# REKAPITULACE STAVBY - ZMĚNY

Stavba: Vybavení křižovatky č.4077 Martinovská-Provozní-1.čs.arm.sboru, SSZ

## Evidenční list změny stavby

**SO 102 / 1**

Rekonstrukce křižovatky č. 4077 Martinovská, Provozní, 1.čs.arm.sboru  
Zaměření a výpočet kubatury sanací  
M 1:500

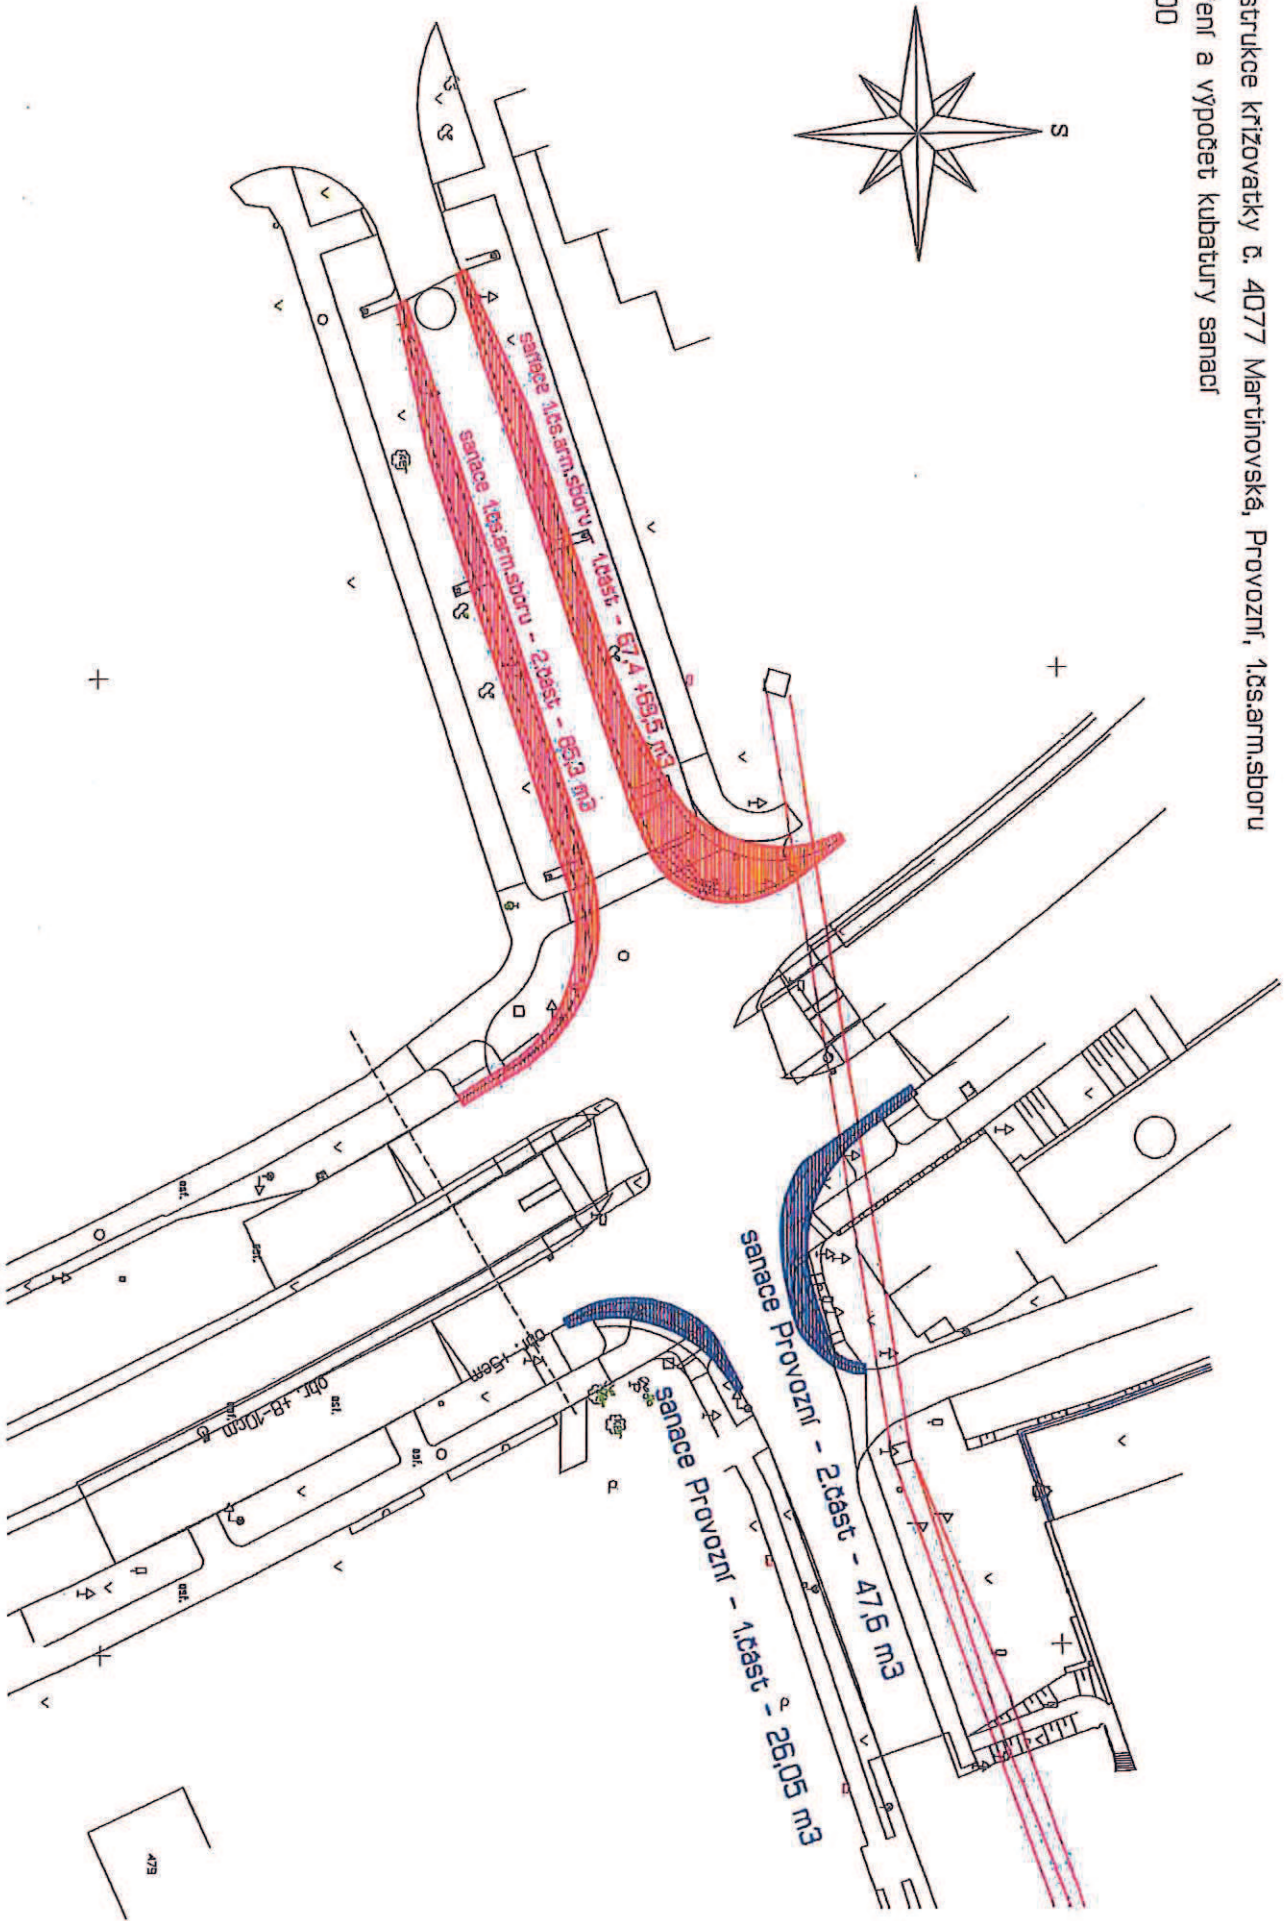
Během výkopových prací na SO 102 Rozšíření komunikace na ul. Provozní a 1.čs.arm.sboru byly na odkopané zemní pláni provedeny kontrolní zkoušky únosnosti podloží. Tyto zkoušky vykazaly hodnoty nevyhovující požadavkům předepsaných projektovou dokumentací. Aby zemní pláň splnila parametry stanovené PD, bylo nezbytné provést sanaci neúnosného podloží jeho výměnou za kamenitý materiál.

Během výkopových prací pro rozšíření stávající vozovky na ul. 1.čs.arm.sboru a ul. Provozní bylo zjištěno neúnosné podloží, které bylo nezbytné odkopat a nahradit kamenitým materiálem. Jen tak bylo možné dodržet parametry pláně určené projektovou dokumentací. Jedná se o vícepráce, které vyplynuly v průběhu realizace stavby a zhotovitel je nemohl v žádném případě předvídat, protože při zpracování projektu nebyly k dispozici dostatečné podklady, které by neúnosné podloží předpokládaly. Pro další pokračování výstavby bylo nezbytné tyto práce provést z důvodu provedení navazujících konstrukčních vrstev nové vozovky. Provedené práce nelze od zakázky oddělit a zadat jinému zhotoviteli, jelikož by došlo k pozastavení výstavby a to by nepochybně vedlo k prodloužení termínu stavby a v důsledku ke zvyšování finančních nákladů.

Po výkopových pracích byly provedeny zkoušky únosnosti podloží. Měření prokázalo nevyhovující hodnoty oproti požadovaným v PD. Došlo k sanaci neúnosného podloží jeho výměnou za kamenitý materiál. Po sanacích hodnoty kontrolních zkoušek únosnosti pláňě předepsané v PD vyhověly.

Po výkopových pracích v rámci rozšíření vozovek na ul. 1. čs. armádního sboru a Provozní byly provedeny zkoušky únosnosti podloží. Měření prokázalo nevyhovující hodnoty zemní pláně oproti požadovaným v PD. Při zpracování projektu nebyly k dispozici dostatečné podklady, které by neúnosné podloží předpokládaly.

Proto došlo k sanaci neúnosného podloží jeho výměnou za kamenitý materiál. Po sanacích již hodnoty kontrolních zkoušek únosnosti pláně předepsané v PD vyhověly.
